KM.7121.2.10.2024.XIV

NOTATKA SŁUŻBOWA

spisana w związku z wnioskiem Dyrektora Zakładu Gospodarki Komunalnej w Damnicy (ZGK.5031.49.2024) z dnia 29 sierpnia 2024 r. w sprawie wyznaczenia przystanku autobusowego w ciągu drogi gminnej nr 120008G w miejscowości Domaradz, uzupełnione pismami nr SR.410.1.2024 oraz nr SR.410.2.2024.

Skala	1:500	Rys. 1
Temat:	D-15, DG 120008G,	Domaradz
Sporządził:	Robert Gutarowicz

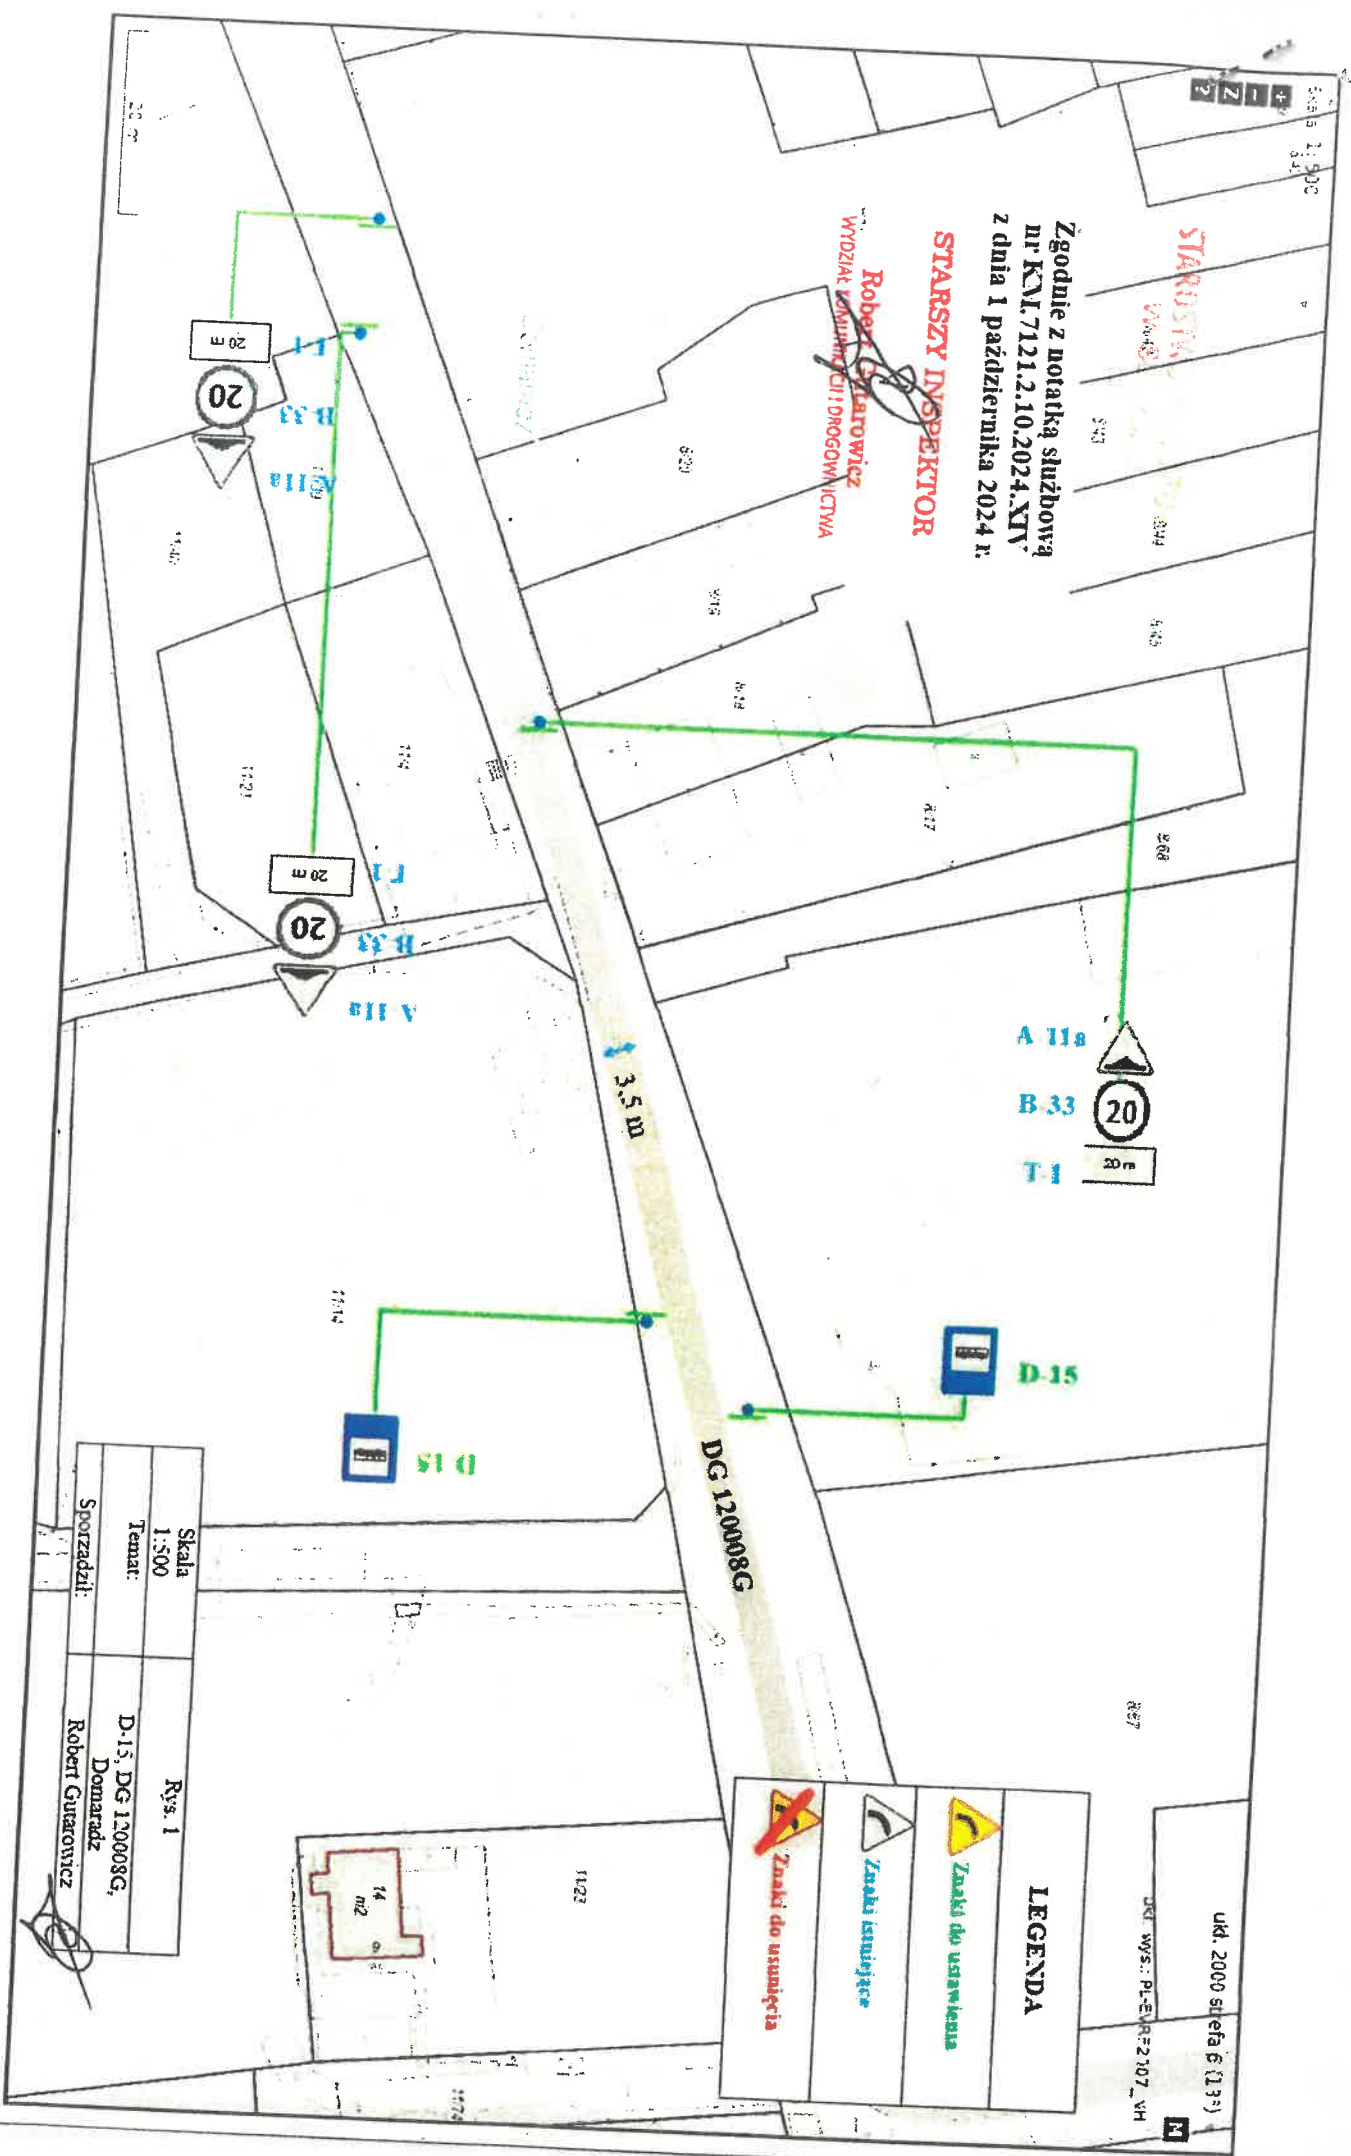
Po przeanalizowaniu sytuacji drogowej uwzględniono wniosek Zarządcy drogi w sprawie lokalizacji przystanku autobusowego w ciągu drogi gminnej nr 120008G. W związku z powyższym Zakład Gospodarki Komunalnej w Damnicy zamontuje znaki D-15 w obrębie stawu. Lokalizację znaków wskazuje załączona mapa 1

W związku z wyznaczeniem przystanków istniejące listwowe progi zwalniające należy zastąpić wyspowymi progami zwalniającymi.
